# 改善箇所説明図

原動機冷却装置において、リターダ冷却装置のラバーホースの強度が不足しているため、当該ラバーホースが破裂するものがある。そのため、そのまま使用を続けると、ラバーホースから冷却水が漏れて、最悪の場合、エンジンが停止し走行不能になるおそれがある。

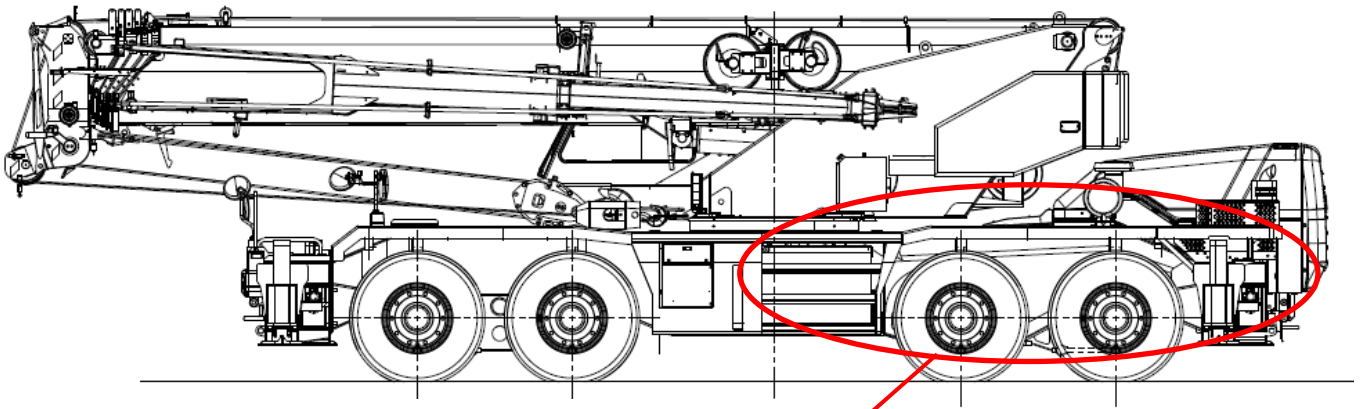
識別：作業完了車には、所定の位置に白色マーキングを施す。

リターダ側マーキング位置

白色マーキング位置：  
車両下面側、リターダポ  
ートよりの曲げ部外側

エンジン側マーキング位置

白色マーキング位置：  
車両上面側、曲げ部内側
